OGGETTO: [ID: 11038] Trasmissione Contro-Osservazioni in risposta alle Osservazioni dell'Assessorato della Difesa dell'Ambiente della Regione Sardegna prot. N° 11838 del 11/04/2024, rif. MASE-2024-0069192 del 12/04/2024, inviate oltre i termini.

Procedura di V.I.A. - P.N.R.R., ai sensi dell'art. 23 del D.Lgs. 152/2006, e s.m.i., relativa al progetto di un Impianto agro fotovoltaico denominato "Green and Blue Pianu Orrios" della potenza di 30 MWp ubicato nella località "Pianu Orrios" nel Comune di Codrongianos (SS).

Proponente: SF Grid Parity II S.r.l

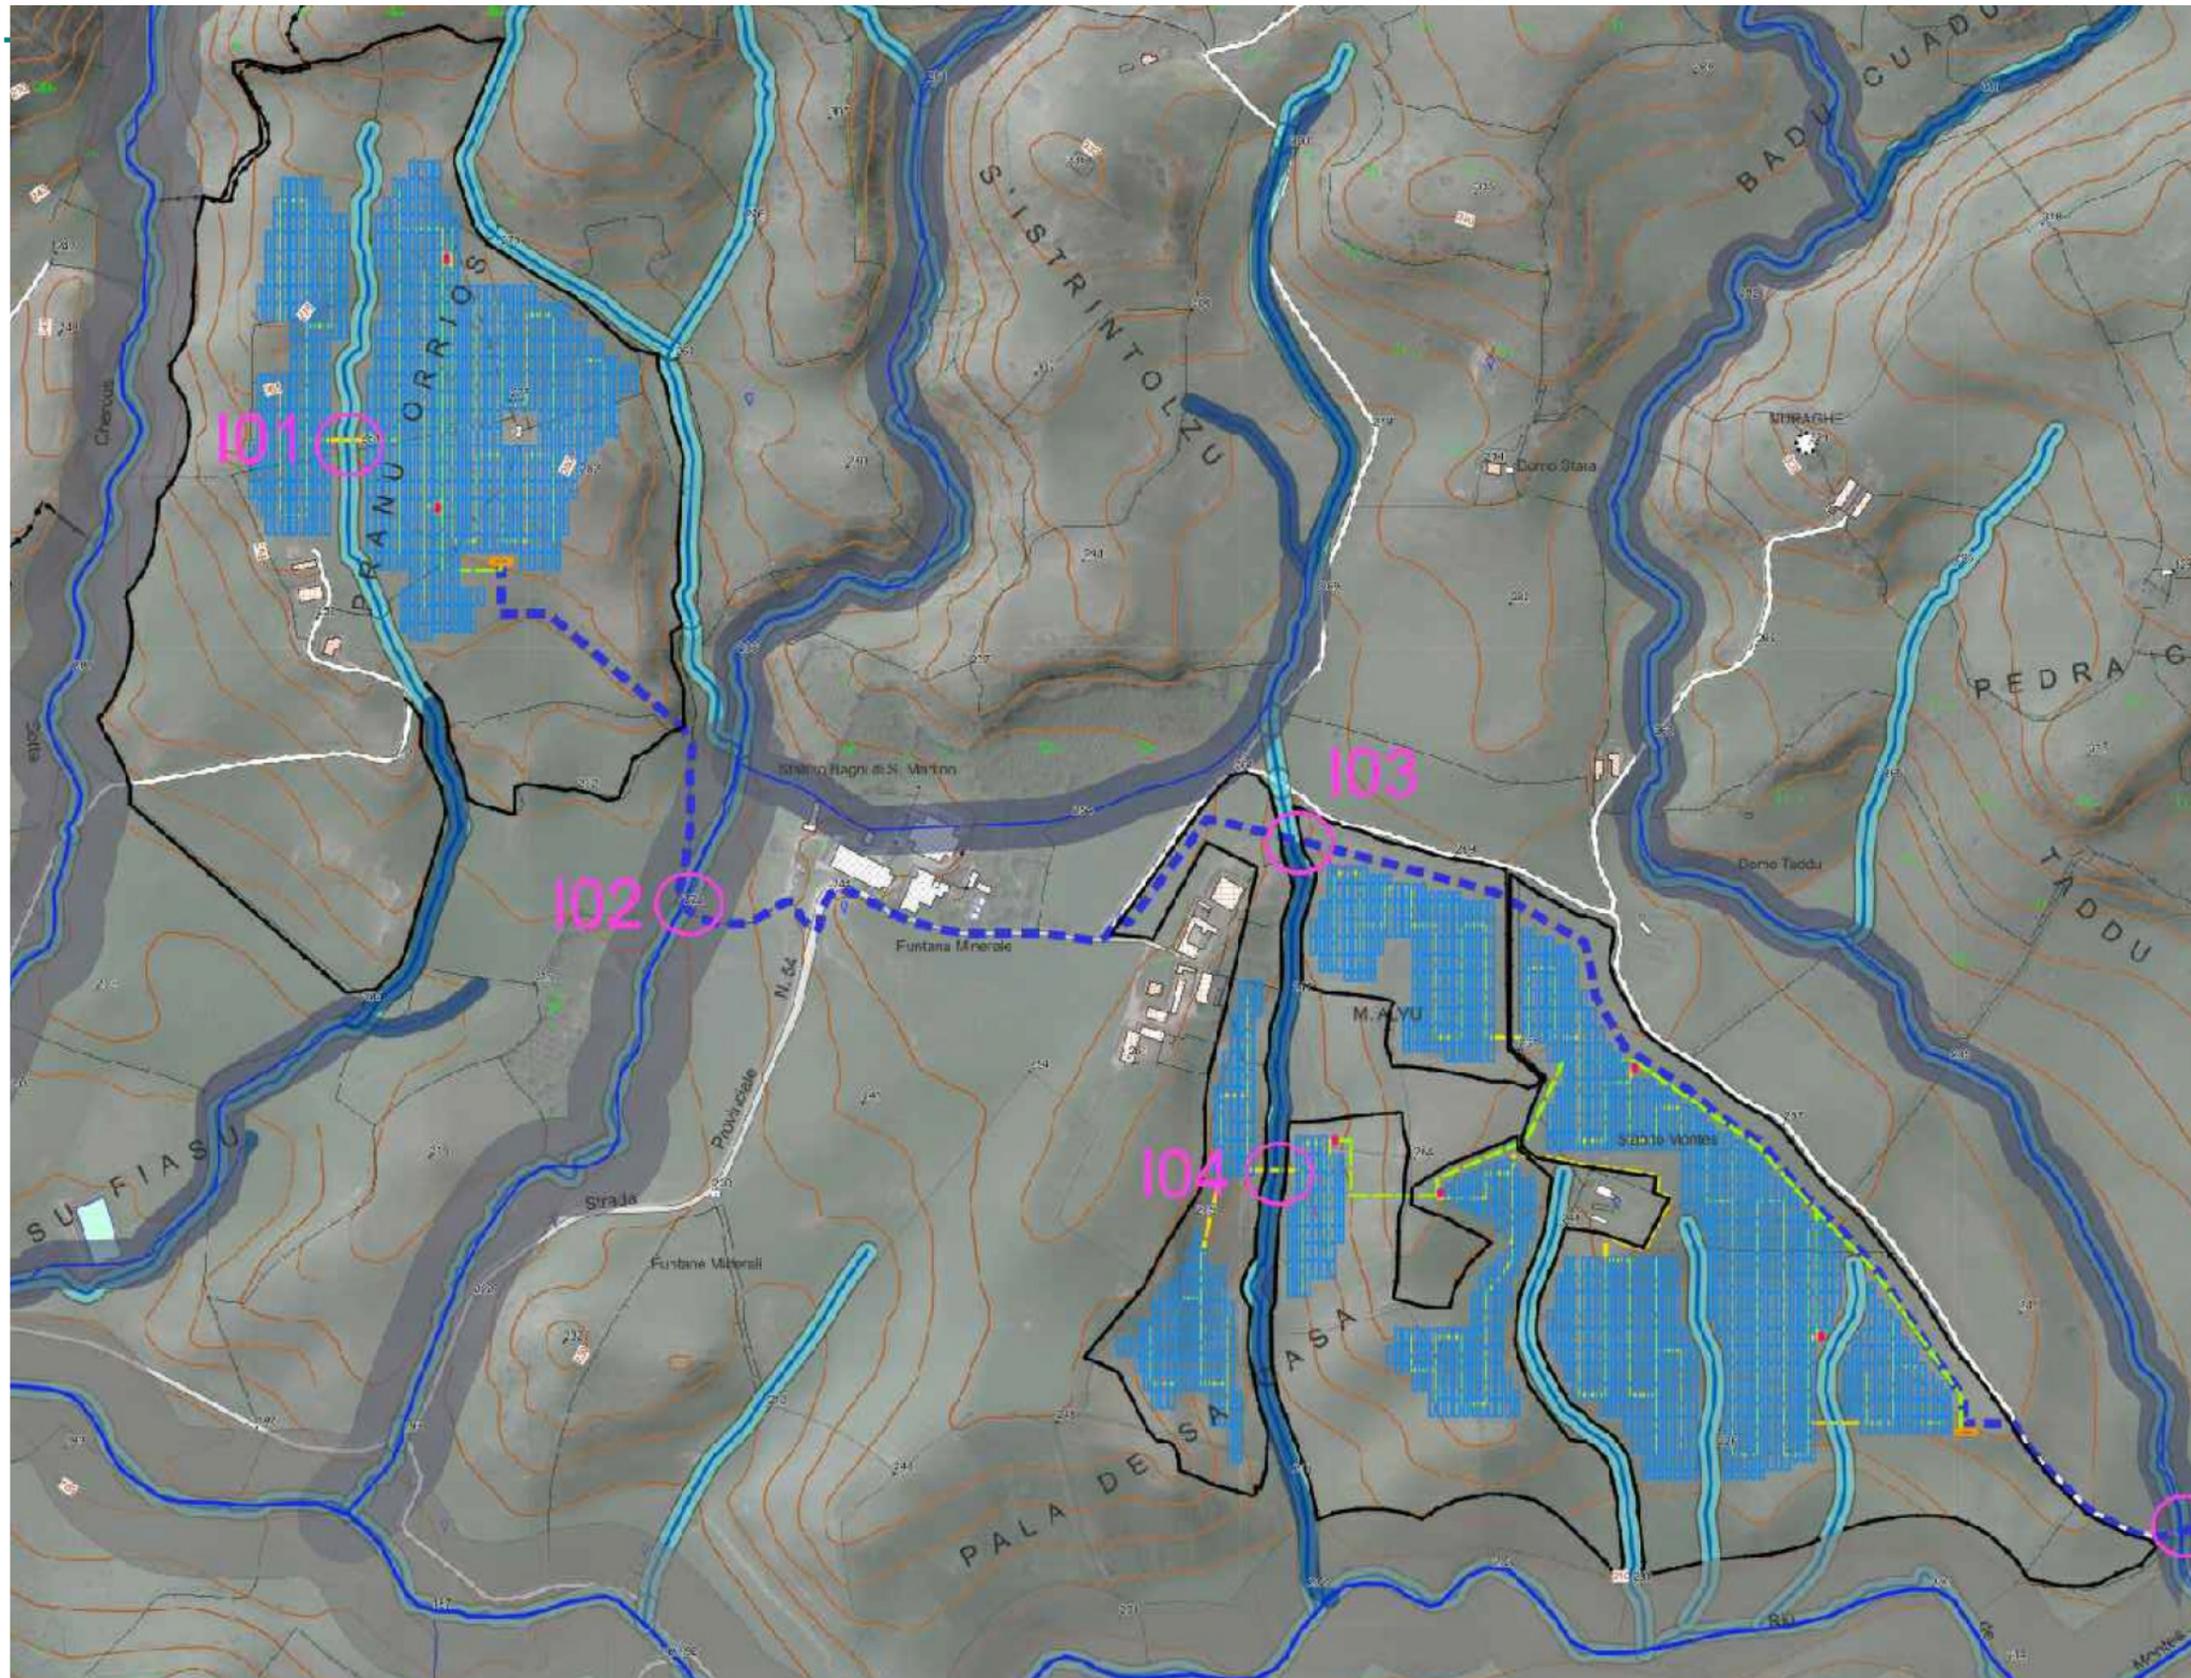
2) (Osservazione Servizio Difesa del suolo, Assetto Idrogeologico e Gestione del Rischio Alluvioni):

Dall’esame della documentazione resa disponibile, si evince che l’intervento in progetto riguarda la realizzazione di un impianto agrivoltaico di potenza totale pari a 30 MW ubicato nel comune di Codrogianus (SS). L’impianto di utenza per la connessione alla RTN a 36 kV, costituito da un elettrodotto interrato ricade nei comuni di Codrogianus e Ploaghe. Si riscontra che diversamente dagli altri elaborati progettuali che illustrano la soluzione 2, oggetto della presente istruttoria, i due grafici ‘Tav_8-PAI-IDRO-signed.pdf’ e ‘Tav_9-PAI-GEO-signed.pdf’ contengono due differenti ubicazioni della RTN, con variazioni anche del tracciato dell’elettrodotto di connessione. Dalla documentazione disponibile non si evincono nuove viabilità di servizio né interventi su strade esistenti, fatta eccezione per la posa dell’elettrodotto. Relativamente alla pericolosità da frana, si riscontra l’interferenza dell’elettrodotto interrato di connessione, previsto lungo tracciati stradali esistenti, come da elaborato ‘REL_SP_03_CIDRA-signed’ denominato Relazione di compatibilità idrogeologica, ricadente nei territori dei comuni di Ploaghe e Codrogianus, in aree a pericolosità geomorfologica Hg3, per tale tipologia di intervento è necessaria apposita relazione asseverata ai sensi del combinato disposto dall’art. 32 comma 2 e dall’art. 31 comma 3 lett. i) delle NA del PAI. Si comunica che per l’emanazione dei provvedimenti di competenza si rimane in attesa della relazione

asseverata sopra menzionata e della dichiarazione di ammissibilità degli interventi di cui all'Allegato 2 alla Circolare 1/2019 del Comitato Istituzionale dell'Autorità di Bacino sottoscritta dai Comuni sulla cui area ricadono gli stessi.

2. **(Risposta)** gli elaborati **Tav_8-PAI-IDRO-signed.pdf** e **'Tav_9-PAI-GEO-signed.pdf'** afferiscono allo Studio di Fattibilità redatto per Terna, che comprendeva diversi posizionamenti alternativi della nuova SE RTN. E' stata scelta da Terna la Soluzione 2, pertanto riportata correttamente negli elaborati del presente progetto e quindi oggetto dell'istruttoria. Relativamente alle relazioni asseverate e dichiarazioni citate, verranno prodotte nella successiva fase di Autorizzazione Unica.
